改善箇所説明図

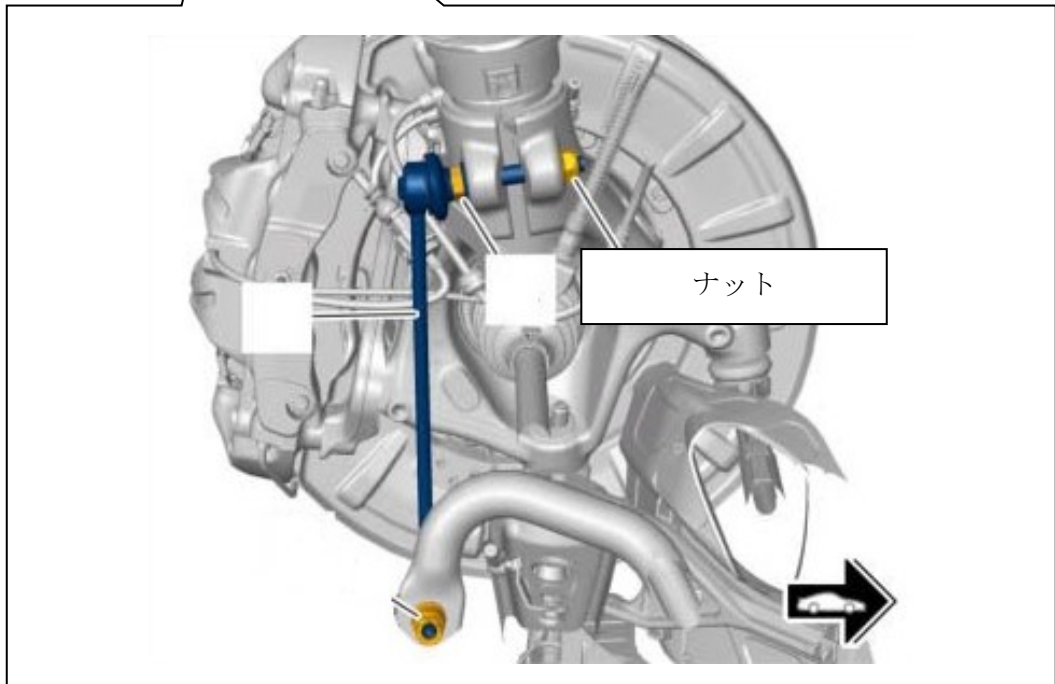
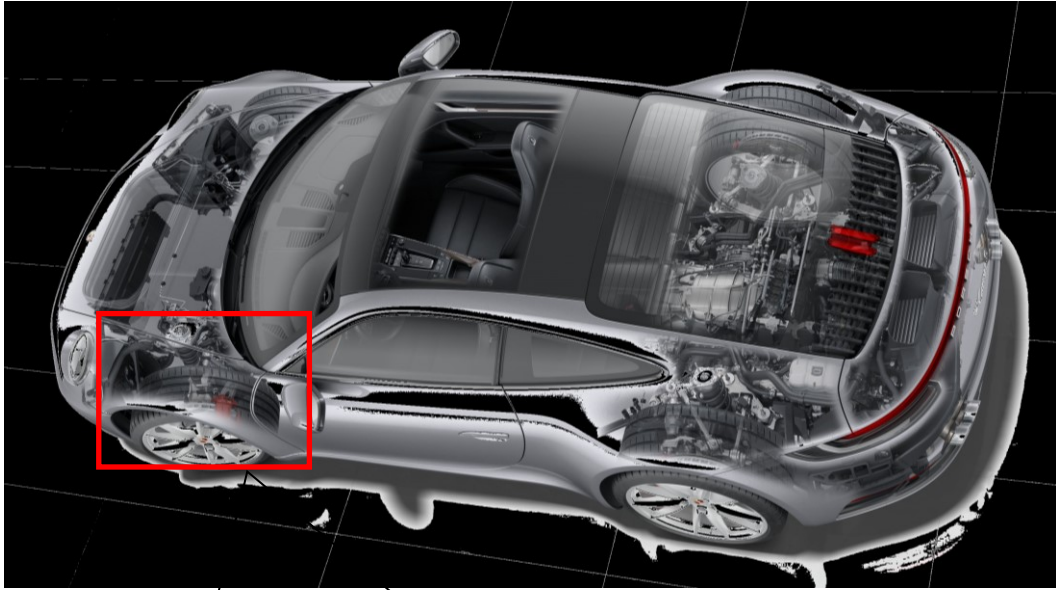
基準不適合発生箇所

緩衝装置において、サスペンションアーム類を固定するナットのねじ部の加工が不適切なため、ねじ接続部が完全に締め付けられていないことがある。そのため、アーム類固定部のネジが緩むことでがたつき、異音が発生し、最悪の場合、ハンドル操作が正常に行えなくなるおそれがある。

改善措置の内容

全車両、該当するナットを良品に交換する。また、ボルト側ねじ部やアーム類に損傷が生じている場合は新品に交換する

識別： 改善済車両には車台番号打刻の右側に黄色ペイントを塗布する。
